**Avis de la mission régionale d'autorité environnementale
sur le projet de construction d'un parc photovoltaïque au sol
sur la commune de Jegun (32)**

N°Saisine : 2022-010598

Avis émis le 08 juillet 2022

Plan de masse du projet

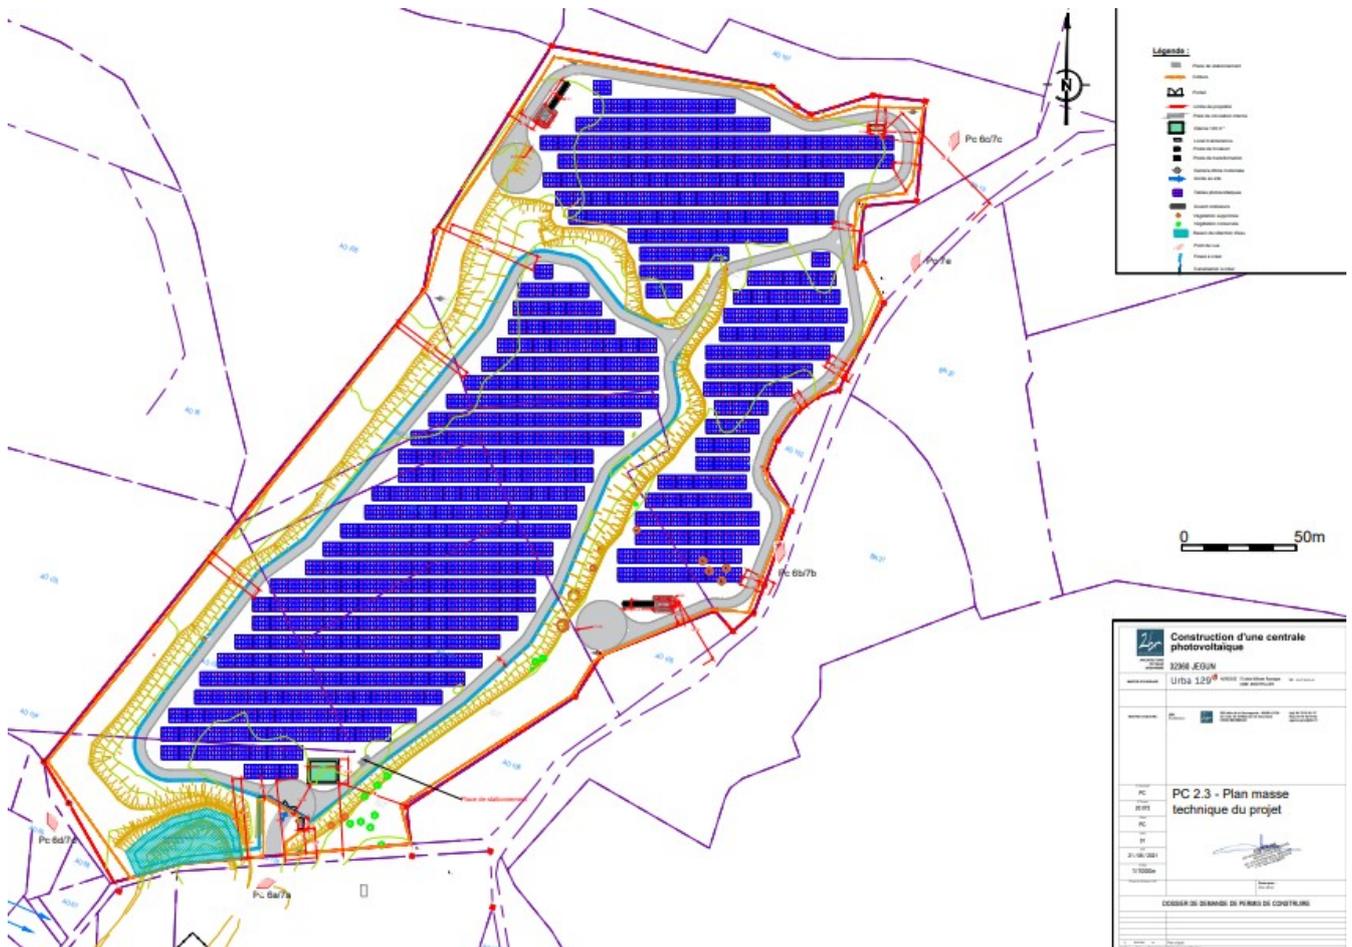
- le plan de masse du projet fait apparaître des panneaux installés en limite du massif forestier notamment sur son côté ouest. Pour prendre en compte le risque feu de forêt et en concertation avec le SDIS32, des obligations légales de débroussaillage (OLD) sont nécessaires, sur une hauteur de 1,50 m et une distance minimale de 50 m à partir de la zone d'implantation des panneaux photovoltaïques, ainsi que de toute construction. Ces OLD, composantes du projet car intrinsèquement liées, ne sont pas décrites, leurs incidences analysées, et aucune mesure ERC mise en place en conséquence en tant que de besoin.

La MRAe recommande de compléter le dossier par une description des obligations légales de débroussaillage accompagnée d'une cartographie, de mener une évaluation de ses incidences sur la biodiversité et le paysage et de décliner en tant que de besoin les mesures à mettre en œuvre.
